Audi A3 / S3 データバスダイアグノシスインターフェースのプログラム改修

サービスキャンペーン通知日	2021年7月21日
不具合の内容	データバスダイアグノシスインターフェースにおいて、コントロールユニットのプログラムが不適切なため、燃料があるにもかかわらず、航続可能距離が0kmと表示されるおそれがあります。
改善の内容	全車両、データバスダイアグノシスインターフェースのプログラムを対策プログラムに書き換えます。

不具合発生箇所

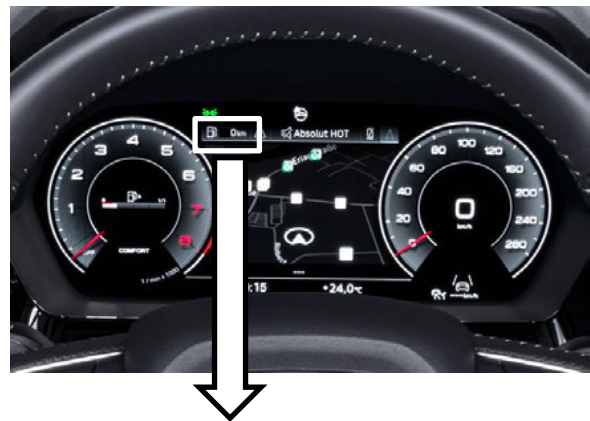
航続可能距離表示

データバスダイアグノシスインターフェース

注： は、プログラムを更新する部品を示します。
